改善箇所説明図

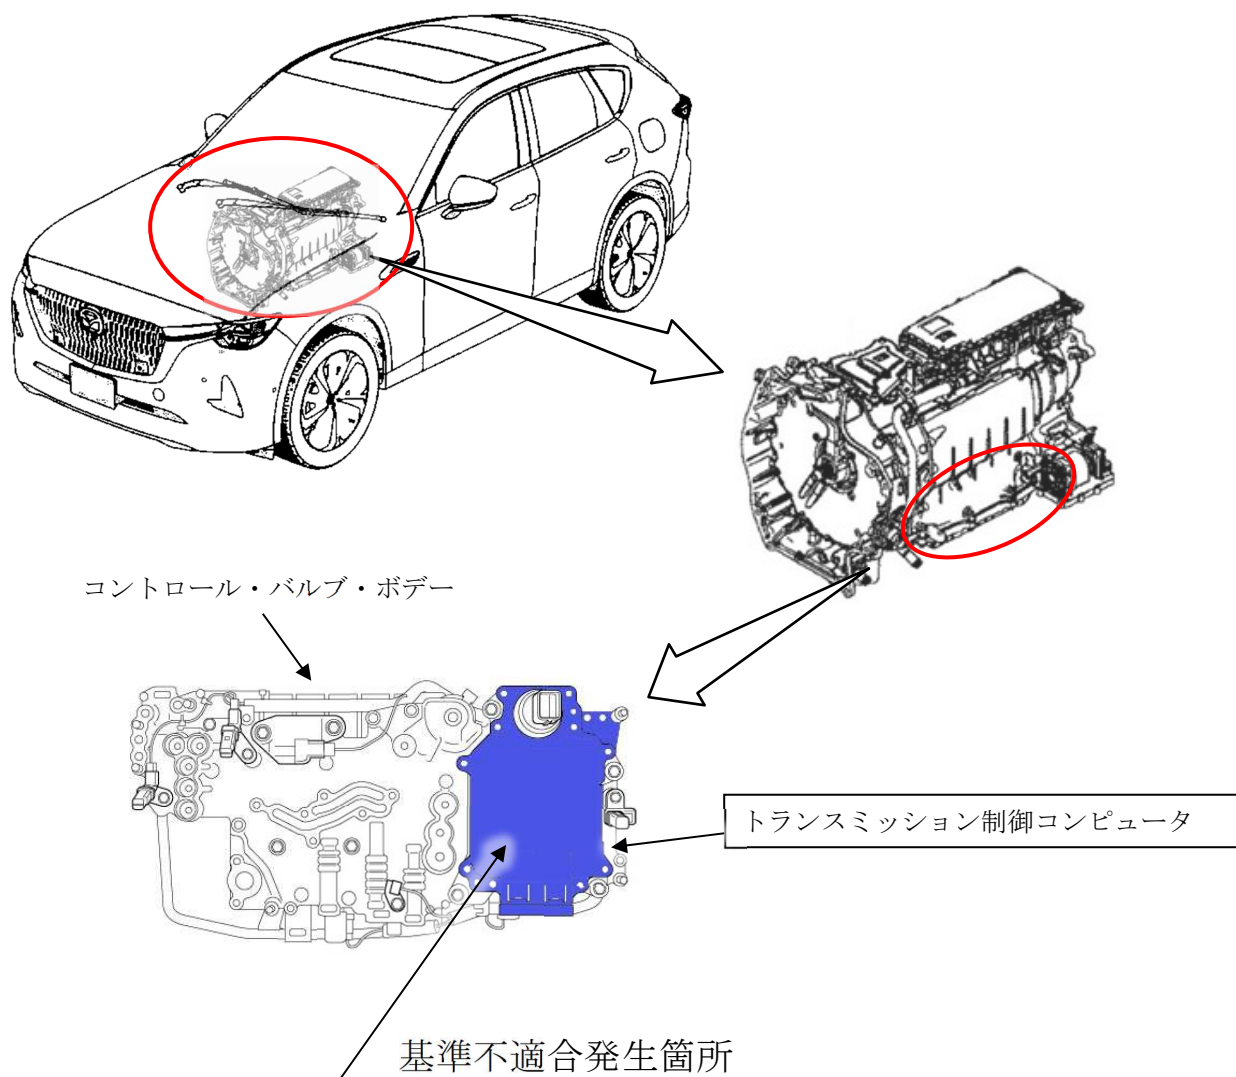
トランスミッション制御コンピュータにおいて、減速中のクラッチ制御が不適切なため、強めにブレーキを踏んで停止した際、エンジンとモータを繋ぐクラッチが解放したままになることがある。そのため、エンジンからの動力を伝達できず、アクセルを踏んでも発進できなくなるおそれがある。

全車両、トランスミッション制御コンピュータの制御プログラムを対策プログラムに修正し、トランスミッションの初期学習を実施する。
